COMUNICADO XXII ESCLARECIMENTOS

CONCORRÊNCIA Nº 01/2024

OBJETO: CONTRATAÇÃO SEMI-INTEGRADA PARA ELABORAÇÃO DE PROJETOS EXECUTIVOS E EXECUÇÃO DAS OBRAS DE REFORMA DA UNIDADE SESC PIATÁ EM SALVADOR/BA.

DE-2304-PE-ARQ-000-R0

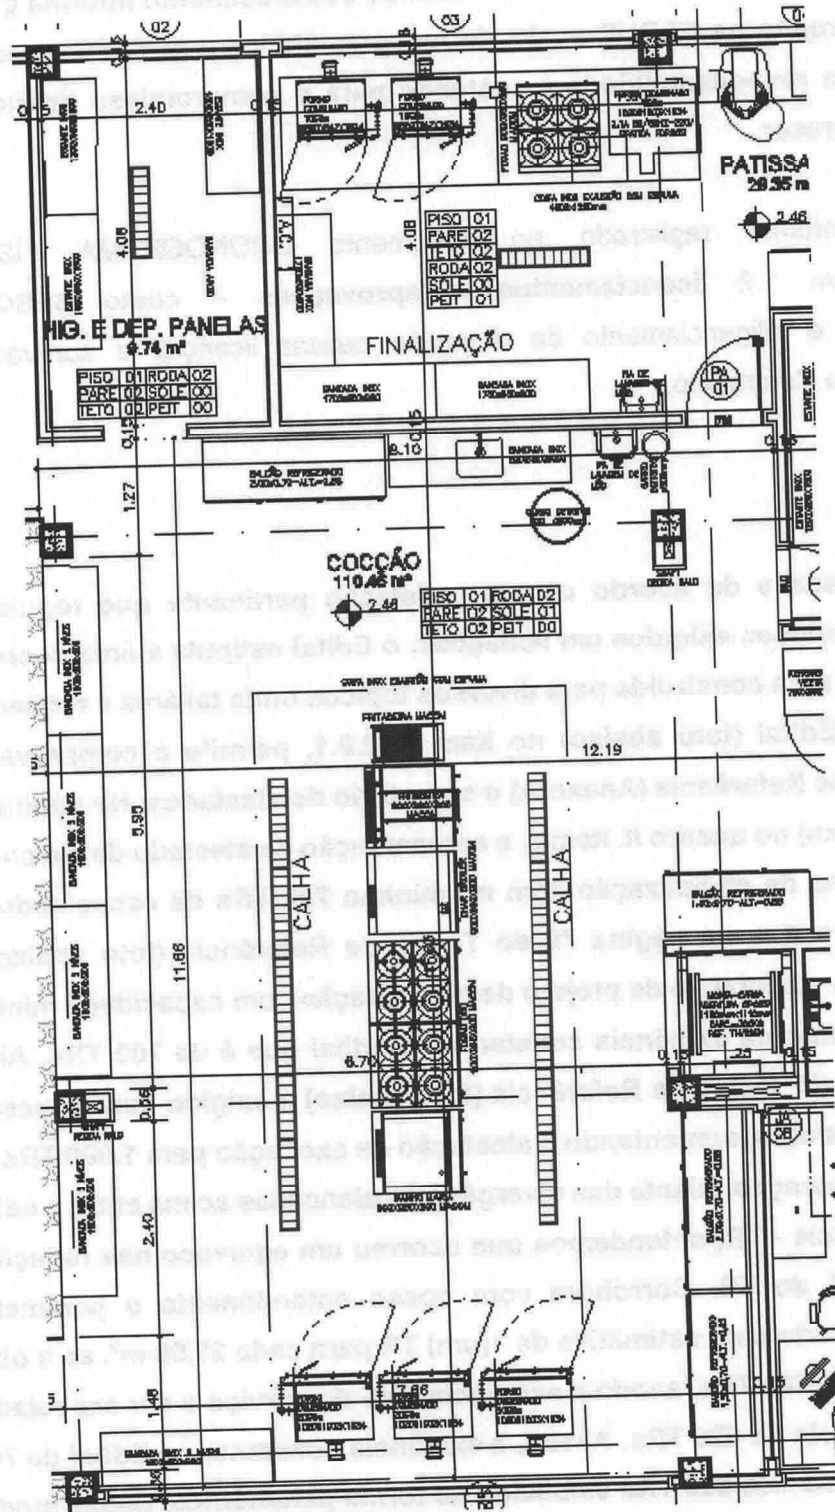
Complementando a pergunta e a resposta “7” do citado esclarecimento e tendo em vista que nos projetos apresentados não foram listados os equipamentos de COZINHA especificamente a serem a serem fornecidos e como e contíguos a ela existem um sem número de áreas afins tais como bares, áreas de apoio, buffet, copas, depósitos, padaria e muitos outros pergunta-se:

7.1. Todas essas áreas devem ser contempladas nos fornecimentos de equipamentos fixos conforme resposta já oferecida?

7.2. Como a identificação dos equipamentos só se dá por simples visualização nos projetos arquitetônicos o que deixa inúmeras dúvidas quanto a qualificação e quantificação desses equipamentos, não seria prudente que fossem listados e fornecidos aos licitantes?
